Beschlussvorlage BA/754/2022

Bauplanungsrecht; Bebauungsplan "südliche Haager Straße"; Ergebnisse der frühzeitigen Beteiligung der Öffentlichkeit sowie der Behörden und Billigungsbeschluss

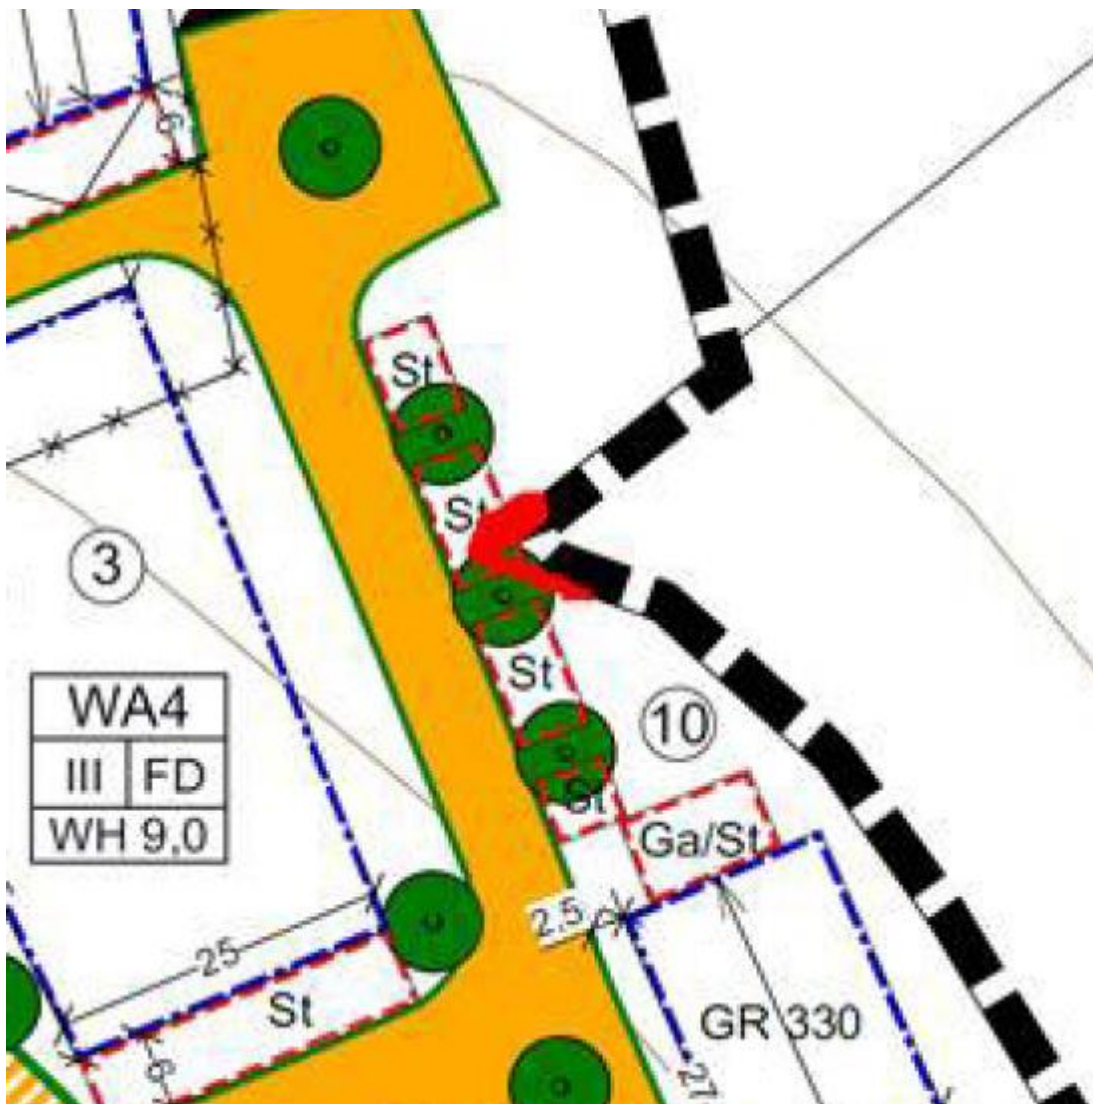
Zur Versorgung benötigen wir in dem ROT markiertem Bereich einen gesicherten Trafostandort mit einer Größe von 5m x 6m, ca. 30m², je nach benötigter Leistung. Ohne einem abgestimmten Standort ist keine Versorgung gegeben. Für Rückfragen stehe ich gerne zur Verfügung.

Die Stellungnahme wird zur Kenntnis genommen. Die benötigte Fläche kann entlang der öffentlichen Verkehrsflächen zur Verfügung gestellt werden.
